**Van:** [REDACTED]@overijssel.nl>  
**Verzonden:** dinsdag 5 juli 2022 16:58  
**Aan:** [REDACTED]  
**Onderwerp:** RE: Aanvraag 2022-004875 Grondwateronttrekking NX Filtration Hengelo, aanvullende gegevens  
**Bijlagen:** Verzoek aanvullende gegevens - aanvrager.docx; Bemalingsrapportage grondwateronttrekking NX Filtration Hengelo 09.06.2022.pdf; Tweede verzoek aanvullende gegevens, ecohydrologisch onderzoek.pdf

**Van:** [REDACTED]@vechtstromen.nl>  
**Verzonden:** maandag 4 juli 2022 10:02  
**Aan:** [REDACTED]@overijssel.nl>  
**Onderwerp:** Aanvraag 2022-004875 Grondwateronttrekking NX Filtration Hengelo

Bedankt voor het toesturen van de aanvraag voor grondwateronttrekking voor onbepaalde tijd proceswater NX filtration, Haaksbergerstraat 51 te Hengelo. Het betreft de aanvraag voor een grondwateronttrekking ten behoeve van proceswater voor het bedrijf op het High Tech Systems Park aan de Haaksbergerstaat te Hengelo, hiervoor is 80 m<sup>3</sup>/uur voor benodigd. Gebruik van drinkwater (leidingwater) als proceswater is hierbij uitgesloten, als proceswater wordt grondwater gebruikt. Voor de grondwater-onttrekking worden een viertal verticale onttrekkingsbronnen geplaatst. We h

Figure 1- Boormonsterprofiel at the project locate- Dinoloket

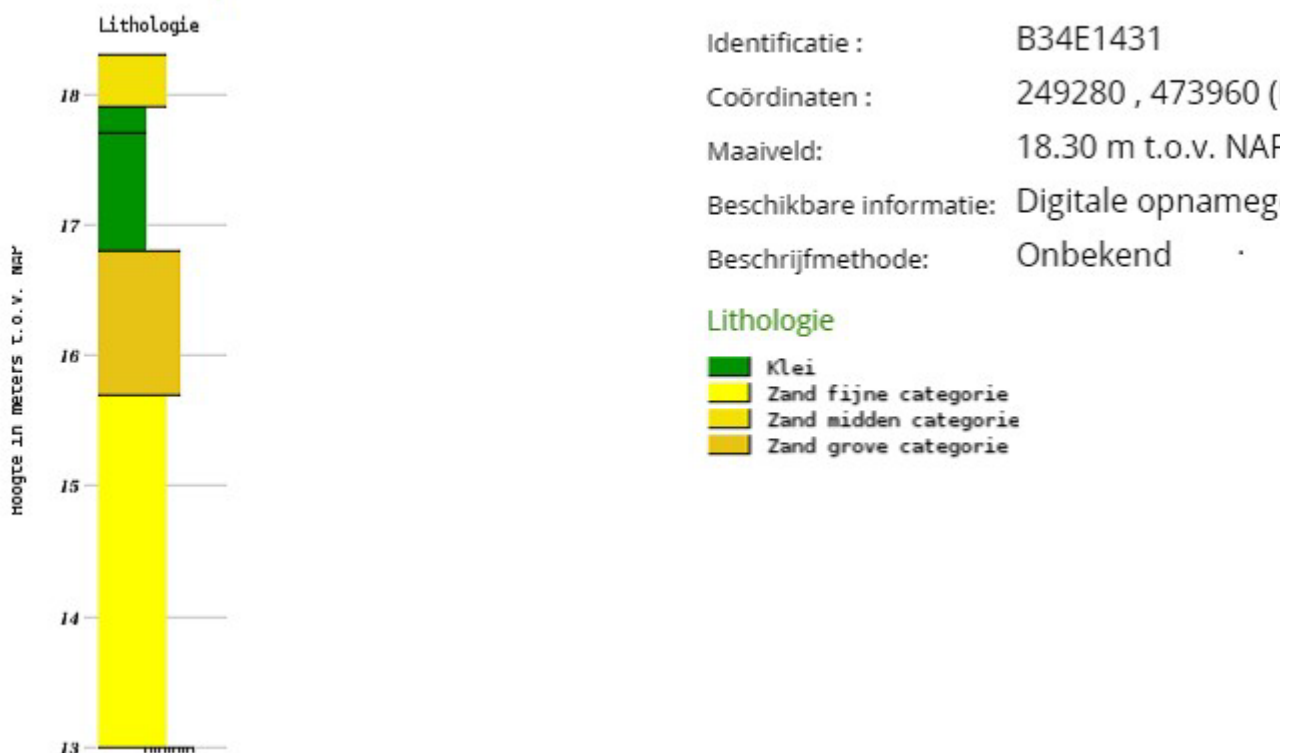
- Bij het geohydrologisch rapport is de schematische bodemstructuur gepresenteerd volgens REGIS, Dinoloket data en boringen die verricht zijn op de projectlocatie. Op basis van deze informatie merkt de schrijver in hoofdstuk 6 op dat de bronnen een diepte hebben van 18 tot 20 meter minus maaiveld en aanwezig zijn in een fijn zandige laag. Dit wijkt echter af met boorstaten die voorhanden zijn in Dinoloket. Boring B34E1431 en B34E0119 laten op deze diepte echter een grove zandlaag zien waarbij ook grindig tot sterk grindig materiaal voorkomt. Ons inziens zijn de kD-waarde waarvan uitgegaan is in de rapportage aan de lage kant, met grof en grindig materiaal zullen deze hoger uitvallen.

Figuur 2 – Grondwaterpeil t.o.v. NAP- Robijnstraat 6- Twents waternet

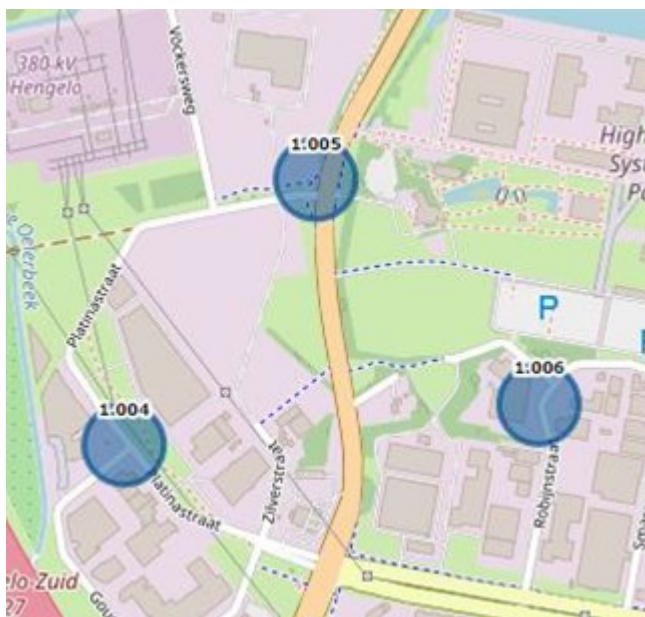
- In tabel 4 is de gemiddeld hoogste grondwaterstand (GHG) gelijk aan de gemiddeld laagste grondwaterstand (GLG) maar in tabel 3 hebben GHG en GLG andere waarden. Het is niet duidelijk volgens welke databank GLG en GHG is gemeten. Als referentiedatabank Grondwatertools is, is de

laatste meting van bijna 20 jaar geleden. Het Twents waternet beschikt over recente peilbuismetingen (<https://grondwater.webscada.nl/twentswaternet/>) Volgens peilbuis nummer 1.006, zuidoostelijk gelegen van de projectlocatie, Gedurende de laatste 4 jaar (1-1-2019 tot 26-4-2022) is het gemiddelde van GLG 16,73 m+NAP en het gemiddelde van GHG is 18,01 m+NAP. Vanwege de discrepantie tussen de GLG- en GHG-waarden in het geohydrologische rapport, kunnen we de nauwkeurigheid van de gegevens niet vertrouwen.
